# Commune de DOMANCY

## Elaboration du plan de prévention des risques naturels (PPR)

Rapport proposant le projet de PPR  
pour approbation

Septembre 2013

**zonage enquête publique**

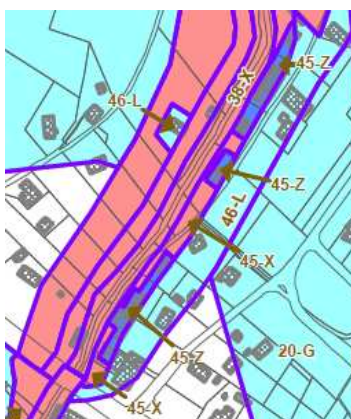
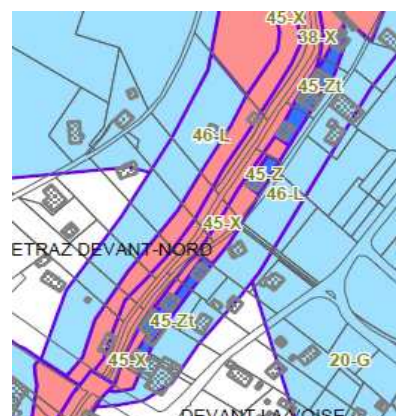
**-Les 2 premiers points** concernent les zones d'aléa moyen en bordure du Nant d'Arvillon ou du Nant d'Arbon , traduite en zone rouge (17X et 46X) . La mairie souhaite que le classement en zone rouge soit revu.

Conformément à la méthodologie nationale d'élaboration des PPR qui conduit à ne pas urbaniser un secteur naturel soumis à un aléa notoire dans le souci de limiter les enjeux en zones exposées pour ne pas aggraver les risques ou en provoquer de nouveaux, les secteurs naturels identifiés en aléa moyen sont traduits en zone rouge.

Une nouvelle analyse des secteurs naturels ou urbanisés, nous conduit à modifier le zonage d'une partie de la zone d'aléa moyen en rive gauche du Nant d'Arbon, au hameau de Létraz , afin d'inclure en zone bleue 17L les parcelles déjà bâties et les « dents creuses ».

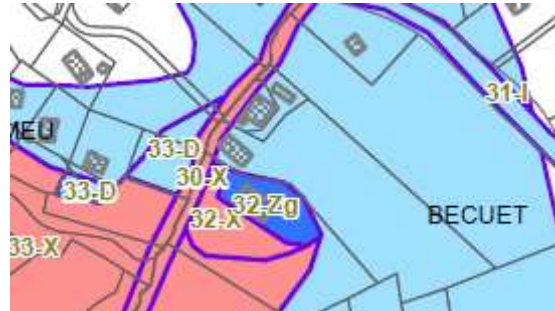
**-Point 5**, secteur de Bécuet zone 32X la mairie signale un bâtiment sur cette zone en aléa fort de glissement de terrain qui « devrait être repéré en bleu foncé ».

Il existe effectivement des bâtiments agricoles dans la zone 32X, soumise à un aléa G3. Ces bâtiments abritent des écuries et du matériel.

La demande de reclassement en zone bleu foncé de ces bâtiments, est recevable.

**Le zonage est modifié pour ce bâtiment.**

Extrait du rapport de présentation : Ouvrages existants à la traversée du hameau de Vervex

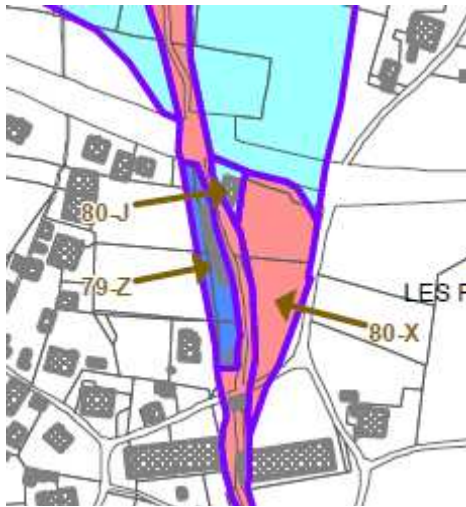
**-Point 7** zone 80X Nant de Vervex, la mairie indique que le classement de cette zone en rouge est injustifié, qu'elle doit être en zone de risque moyen (bleu).

*Le service RTM confirme son analyse le conduisant à identifier et retenir un aléa torrentiel moyen sur cette zone : les caractéristiques (dimensionnement et positionnement) des deux ouvrages ci-dessous à la traversée du hameau de Vervex sont éloquentes quant à la probabilité (forte) qu'un embâcle se crée lors d'une crue importante et la grande sensibilité de ces ouvrages aux phénomènes d'engravement (même transitoire).*

*Après une nouvelle visite sur site (26/06/2012), le service RTM précise que l'obstruction des ouvrages dans la traversée du hameau conduirait très clairement à des débordements en rive droite, qui se concentreraient entre le ruisseau et la route communale :*

➤ *La traduction en zone rouge de cette zone d'aléa moyen répond au principe de ne pas urbaniser un secteur naturel soumis à un aléa notoire dans le souci de limiter les enjeux en zones exposées pour ne pas aggraver les risques ou en provoquer de nouveaux*

Aucun nouvel élément ne nous conduit à reprendre cette analyse, nous ne proposons **pas de modification**.

**Photo :** l'entrée du ruisseau sous la buse qui traverse la zone commerciale

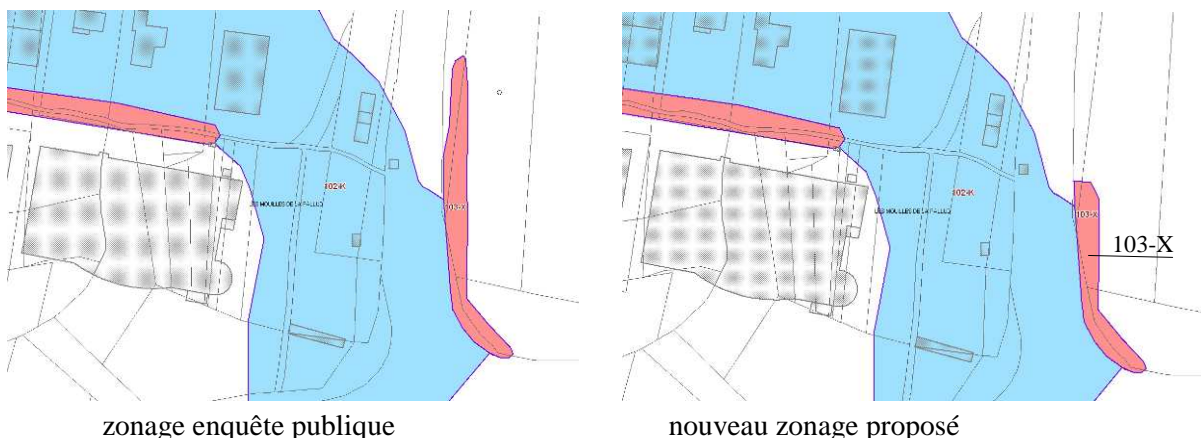
**-Point 8**, zone 103X, la mairie demande que cette zone soit réduite en longueur, le ruisseau étant canalisé dans sa partie en aval.

Ce « cours d'eau » est en fait l'exutoire du Grand Marais et du Ruisseau de la Pallud. Il a été entièrement canalisé et relocalisé lors de l'aménagement de la zone commerciale.

Le souci du rédacteur du projet PPR était que ne soit pas couverte la partie restée à l'air libre en amont de la zone commerciale. Toutefois une visite de détail montre qu'en effet, la zone s'étant trop au nord.

**Proposition :** Nous réduisons la zone la limitant au niveau de la tête de buse.

**Photo** : la fosse à fumier ayant fait l'objet d'une autorisation récente

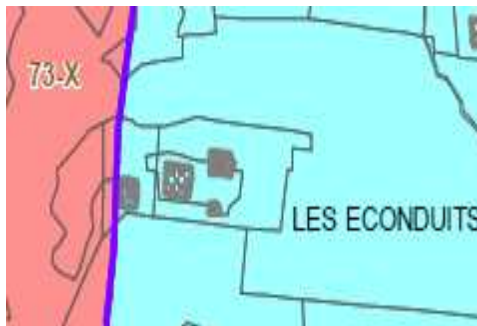
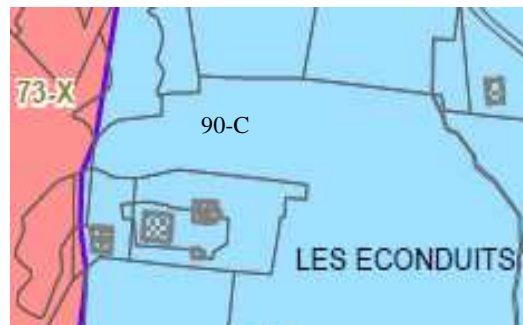
**-Courrier de M. Denis PELLOUX** : propriétaire au lieu-dit « Les Econduits », signale qu'il a obtenu récemment un PC pour extension de son bâtiment agricole et demande que la limite du tracé de zone rouge (en aléa fort de glissement de terrain) soit déplacée vers l'ouest afin que l'ensemble de ses bâtiments et dépendances soient hors zone rouge.

Nous avons rencontré Madame Pelloux qui a confirmé le souhait d'une modification légère de la limite de la zone. De fait la fosse à fumier apparaît conforme au projet. Elle est en limite du ravin mais celui-ci ne présente aucun signe d'instabilité.

Juin 2013 : la zone 101 est en partie couverte d'eau avec une végétation de marais

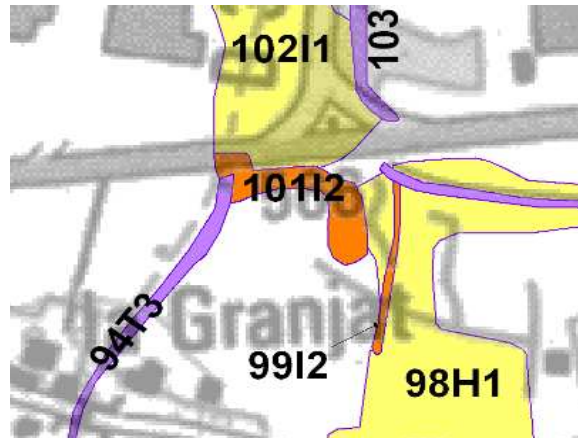
**-Courrier de M. Patrick VEYRAT :**propriétaire de la parcelle n°912 au lieu-dit « les Grands Marais », s'étonne du classement en « zone à risques » de sa parcelle et sollicite un changement de ce classement.

La parcelle n°912 de M. VEYRAT est pour partie classée en zone n°101 caractérisée par un aléa moyen d'inondation (et non faible comme écrit dans le rapport du commissaire-enquêteur) pour partie lié au fonctionnement du bassin de décantation du Nant de Chauraz.

Constat sur le terrain : Cette parcelle est réellement inondable et inondée chaque année. C'est en fait une zone tampon permettant la rétention de l'eau avant le passage busé sous la zone commerciale.

Vu le rôle tampon de cette zone 101 le classement en rouge (règlement X) doit impérativement être maintenu. **Pas de modification proposée.**

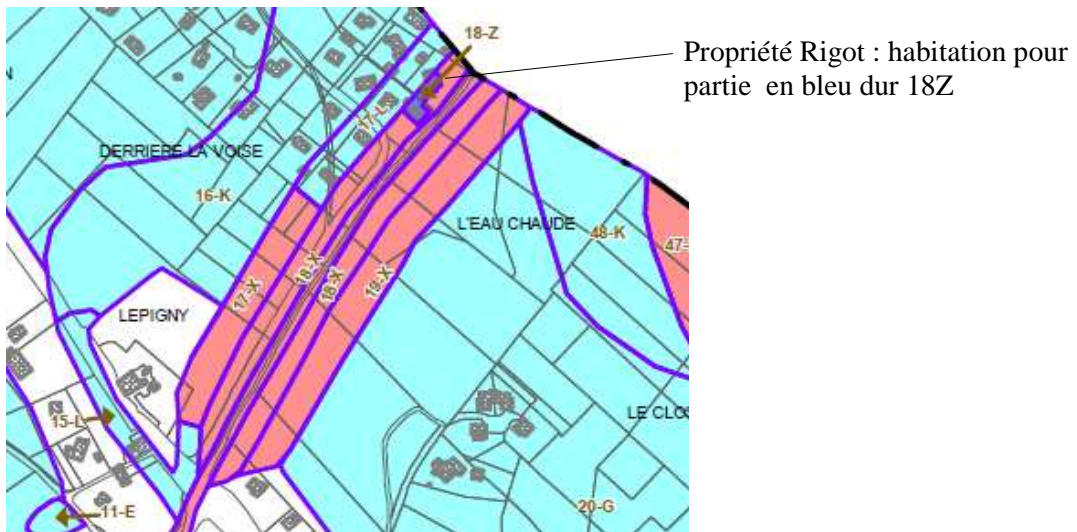
**-Courrier de M. Pascal RIGOT :** propriétaire de la parcelle n°A1630, le long du Nant d'Arvillon. Il sollicite un déclassement de son habitation classée en zone bleu foncé 18Z (prescriptions fortes), en zone bleue 17L (prescriptions moyennes).

Notre analyse de cette zone est décrite dans le rapport de présentation : « Zone située à moins de 20 m à l'arrière des digues du Nant d'Arvillon. Tout point de cette zone est susceptible d'être inondé dans l'hypothèse d'une rupture ponctuelle d'une digue (rive droite ou gauche) du Nant d'Arvillon. Les vitesses seraient alors importantes (1 à 3m/s) dans les premiers mètres. »

La seule précision que nous puissions apporter est que la distance de 20 m est calculée depuis « l'arrière des digues » et non depuis le bord du ruisseau.

Figure : Annexe 3.2 du rapport d'expertise, extrait du PPR de DOMANCY portant localisation des zones décrites dans le rapport du Cabinet Ramuz, mai 2013.

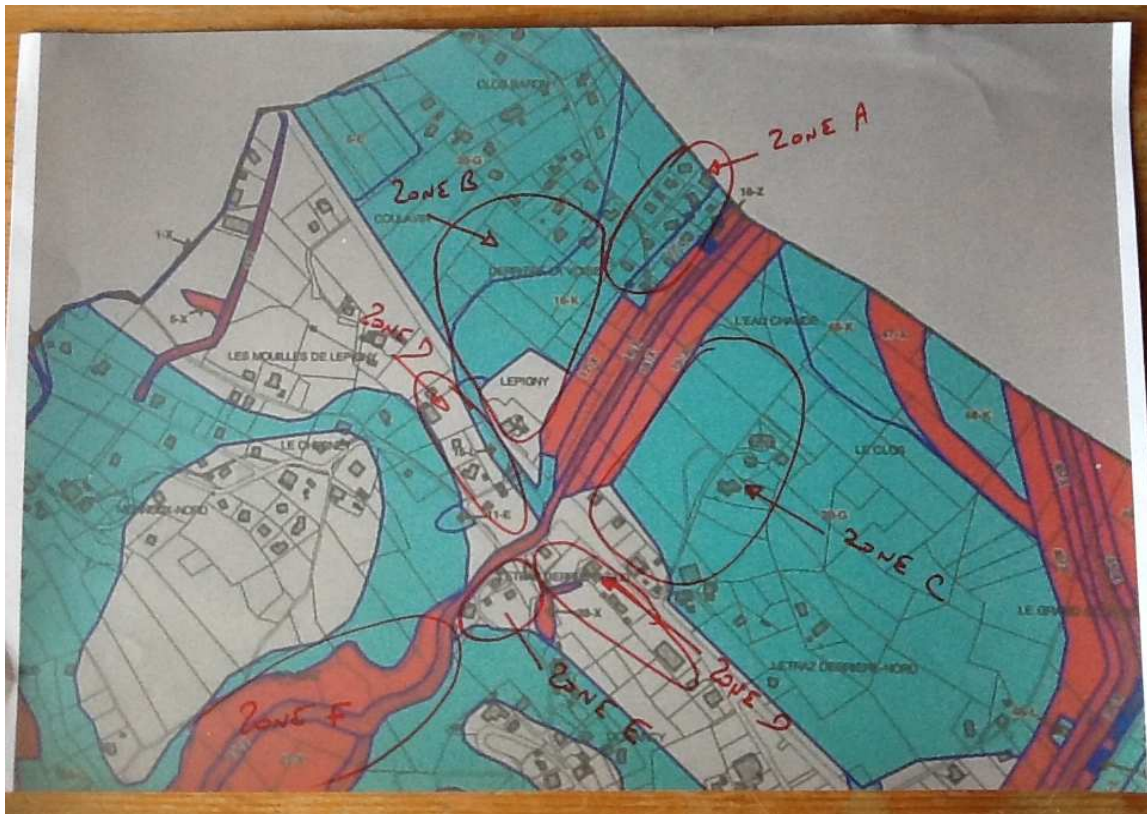
L'étude veut démontrer qu'il n'y a pas de raison d'avoir une différence de classement entre la propriété Rigot, celle d'un voisin le long du torrent (règlements X, Z et L) et le reste du lotissement (règlements K et L). Les arguments mis en avant s'appuient sur :

- ✓ La géométrie de la digue (toute droite), sans points faibles, d'où un risque limité de rupture au droit de la propriété Rigot
- ✓ la nature de la digue, composée de terre au droit de la propriété Rigot
- ✓ la position surélevée du Nant par rapport aux terrains riverains, en amont de la propriété Rigot
- ✓ La situation des terrains Rigot à moins 10 cm au-dessous du lit du ruisseau pouvant être ramené à plus 20 ou 30 cm, « dans l'hypothèse d'un entretien normal et obligatoire du Nant »
- ✓ l'étude hydrologique qui conclue que seule « une crue cinquantennale (ou supérieure) avec un débit de 15.6m<sup>3</sup>/s pourrait provoquer des débordements ». Elle précise que dans cette hypothèse « le Nant aura aussi débordé à l'amont »

L'étude stipule que ces zones, notamment les zones actuellement blanches au PPR, sont soumises aux mêmes risques d'inondation que le lotissement.

D'après les calculs de l'étude hydrologique les deux ouvrages de franchissement de la RD1205 et de la route de Cheny ne peuvent absorber le débit Q50 et Q100.

Ainsi de part et d'autre du Nant d'Avrillon, l'étude estime que les zones actuellement en blanc seraient inondées (zones D).

Concernant la zone E, au lieu-dit « Létraz Derrière Sud », l'étude remet en cause le classement du bâtiment situé en rive droite, et s'étonne qu'il n'existe pas de bandes de 25 m de part et d'autre du torrent.

Ces éléments ne nous paraissent pas de nature à remettre en cause le zonage proposé.

Quelques dimensions ont été oubliées dans l'argumentaire du rapport, à savoir : la référence à la crue de référence, la prise en compte de l'aléa lié à la rupture de digue, en tout point.

- ✓ l'ensemble du lotissement peut être (faiblement) inondé en cas de crue centennale (règlement K),
- ✓ les bâtiments les plus proches de la digue, sur une distance que nous avons évaluée à 20 m seraient soumis, en cas de rupture, à des vitesses d'écoulement importantes (1 à 3m/s), d'où la justification d'une zone en aléa fort (règlement Z), prolongée par une zone de moindre vitesse et de moindre hauteur traduite par un aléa moyen (règlement L),

Le PPR intègre, outre le risque de rupture de digue en aval de la RD, le risque de débordement du Nant d'Avrillon, au niveau du franchissement de la RD, suite à la mise en charge ou l'obstruction de l'ouvrage lors d'une crue de référence.

Notre aléa de référence sur le Nant d'Avrillon est basé sur une crue théorique légèrement supérieure à la crue de 2004 (cf. Rapport de présentation).

Au niveau des ouvrages de franchissements, il n'y a eu aucun débordement en 2004, mais il restait peu de revanche sous le pont aval. Pour cette raison dans l'hypothèse d'une obstruction de l'ouvrage de la RD ou d'une mise en charge, un risque de débordement a été identifié en rive gauche (point bas). Sur la base de notre référentiel, la rive droite légèrement plus haute n'est pas atteinte par la crue de référence.

Pour la zone E, il n'y a pas lieu d'appliquer de « bande de 25 mètres » de part et d'autre du ruisseau, puis que celle-ci est spécifiquement liée à la présence de digues, qui n'existent pas sur ce linéaire.

**zonage enquête publique**

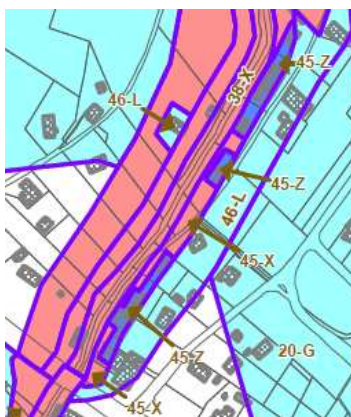
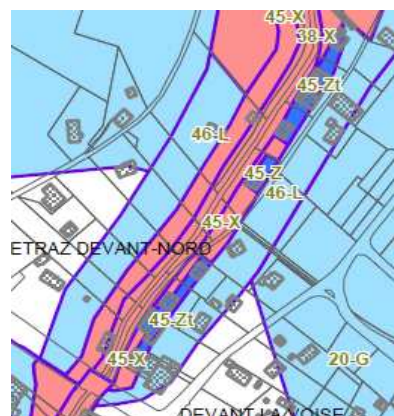
**-Courrier de M. et Mme Guy MABBOUX:** propriétaires des parcelles 1698, 1699 et 111, riverains du Nant d'Arbon, témoignent d'un certain comportement du Nant et de la nécessité de poursuivre des travaux de protection. Ils signalent que la zone rouge est très importante en rive gauche et que cela interdit aux propriétaires tout projet y compris garage, abri léger, voirie, géothermie.

Les caractéristiques du « Nant d'Arbon » sont rappelées dans le « Rapport de présentation », comme aux pages 24, 61 & suivantes. En termes de travaux, plusieurs interventions ont été réalisées sur le torrent pour corriger ou anticiper la survenue de phénomènes dommageables.

Ainsi les secteurs naturels d'aléa moyen de part et d'autre du Nant d'Arbon (zone n° 46, au-delà de la zone d'aléa fort n°45, à une distance comprise entre 20 et 50m du pied de digue) sont traduits en zone rouge 46X alors que les secteurs urbanisés en aléa moyen, sont traduits en zone 46L.

Un nouvel examen de ces secteurs « naturels » ou « urbanisés » a été fait suite aux 2 premiers points soulevés par le conseil municipal (cf page 5 du présent rapport) et nous conduit à modifier le zonage d'une partie de la zone d'aléa moyen en rive gauche du Nant d'Arbon, au hameau de Létraz, afin d'inclure en zone bleue 17L les parcelles déjà bâties et les « dents creuses ».
